リコール届出日：令和8年1月13日

リコール届出番号	外-4136	リコール開始日	令和8年1月13日
届出者の氏名又は名称	フォルクスワーゲングループ ジャパン株式会社 代表取締役 マティアス シーバース	製 作 国: 英国 製作者名: ベントレー モーターズ リミテッド 問合せ先: ベントレーコール(フリーダイヤル) 0120-97-7797	
不具合の部位 (部品名)	電気装置 (高電圧バッテリー)		
基準不適合状態にあると認める構造、装置又は性能の状況及びその原因	高電圧バッテリーモジュールにおいて、製造工程が不適切なため、使用過程で重要な技術パラメータに偏差が生じることがある。そのため、高電圧バッテリーの充電時に当該モジュールが過熱し、最悪の場合、火災に至るおそれがある。		
改善措置の内容	全車両、バッテリーコントロールユニットを車両自己診断機能を備えた対策プログラムに書き換える。なお、当該対策プログラムにより高電圧バッテリーモジュールの異常が確認された場合は、高電圧バッテリーの点検を行い、必要に応じてバッテリーモジュールを良品と交換する。		
不具合件数	0件	事故の有無	なし
発見の動機	本国からの情報による。		
自動車使用者及び自動車特定整備事業者に周知させるための措置	<ul style="list-style-type: none"> <li>使用者：ダイレクトメール、電話、または訪問等により通知する。</li> <li>自動車特定整備事業者：対象台数が少なく使用者の特定が可能なため日整連発行の機関誌に掲載しない。</li> <li>弊社インターネットホームページに掲載する。</li> </ul>

## 改善箇所説明図

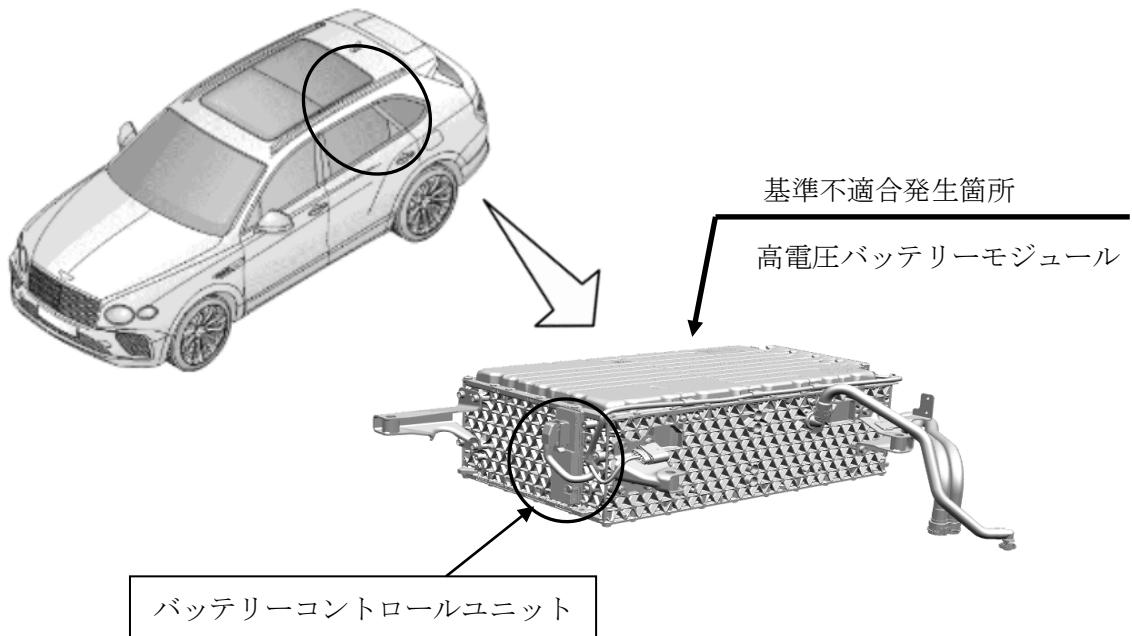
高電圧バッテリーモジュールにおいて、製造工程が不適切なため、使用過程で重要な技術パラメータに偏差が生じることがある。そのため、高電圧バッテリーの充電時に当該モジュールが過熱し、最悪の場合、火災に至るおそれがある。

全車両、バッテリーコントロールユニットを、車両自己診断機能を備えた対策プログラムに書き換える。なお、当該対策プログラムにより高電圧バッテリーモジュールの異常が確認された場合は、高電圧バッテリーの点検を行い、必要に応じてバッテリーモジュールを良品と交換する。

識別：ボンネット内側プレナムカバーのエアグリル下部に青色のペイントを塗布する。
